Dodatek č. 1 ke Smlouvě o dílo
Číslo smlouvy objednatele: 132/KSÚS/2015

1. Smluvní strany uzavřely dne 31.8.2015 smlouvu o dílo (dále jen „**Smlouva o dílo**“) na plnění veřejné zakázky s názvem „**Most ev. č. 23626-1 na silnici III/23626 - Stochov**“ (dále jen „**Dílo**“).

Krycí list změny

PASPORT ZMĚNY V PDPS

ROZPOČET :

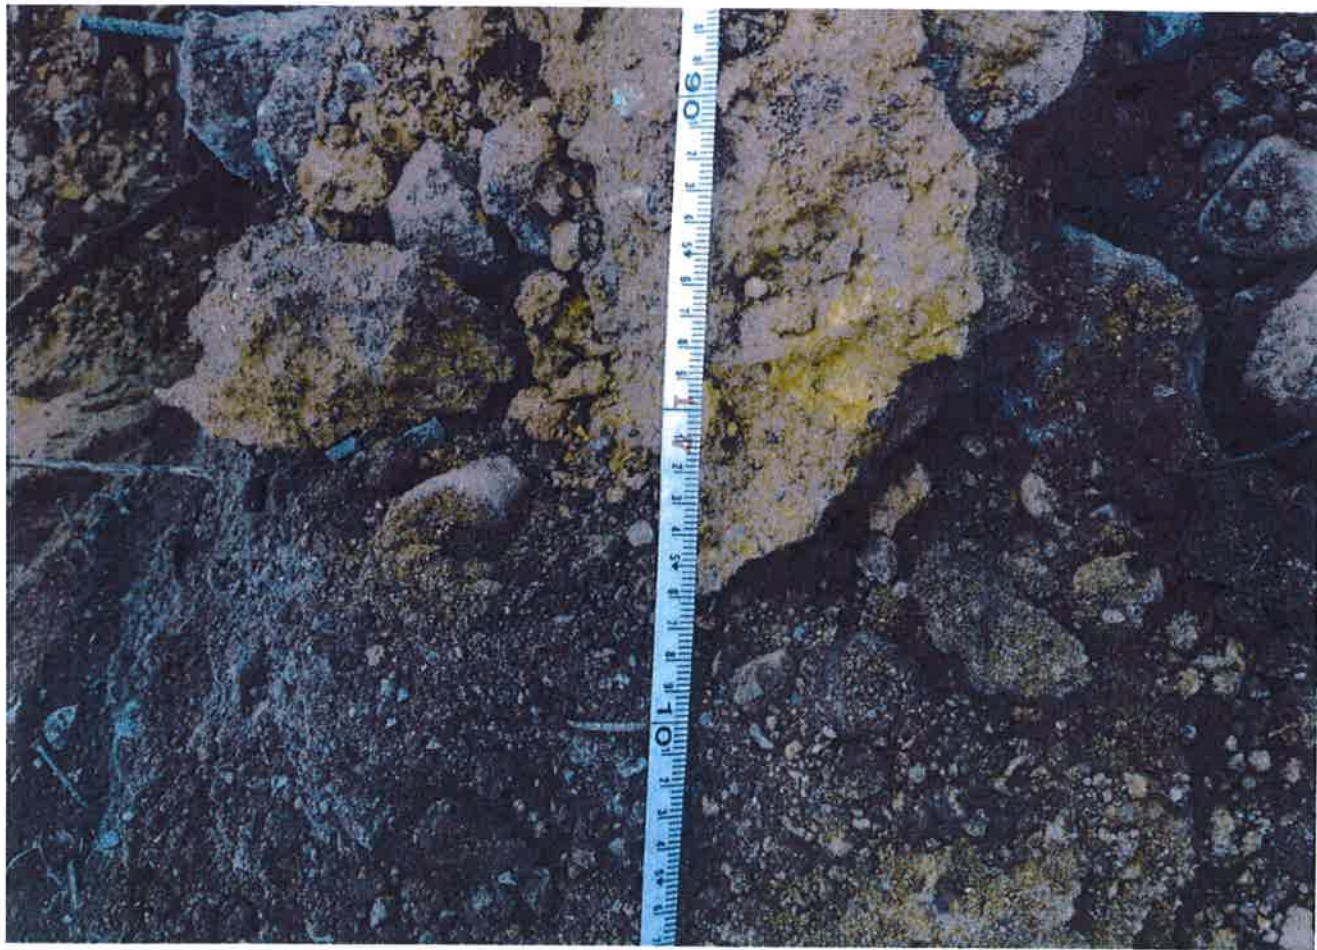
Při bourání základů pilířů bylo odbouráno o 80,60 m³ ŽB více než se uvažovalo v projektu a rozpočtu stavby. Navýšení bylo zapříčiněno nejspíše tím že betonáž základů probíhala přímo do terénu nikoli do bednění. Tuto skutečnost ovšem nikdo nezanesl do projektu a tudíž se s takové navýšením nedalo předpokládat. Další vylitý beton o 16m³ byl odbourán za opěrOU OP4 kam byl nejspíše vylitý zbytkový beton.

$$(1,15 \times 1,8 \times 11) \times 2 = 45,54 \text{ m}$$

$$(1,8 \times 2,05 \times 17) \times 2 = 125,36 \text{ m}^2$$

$$79,92 \text{ m}^2$$

Výpočet 125,6 - 45,54=80,060 m³ - Navýšení oproti rozpočtu
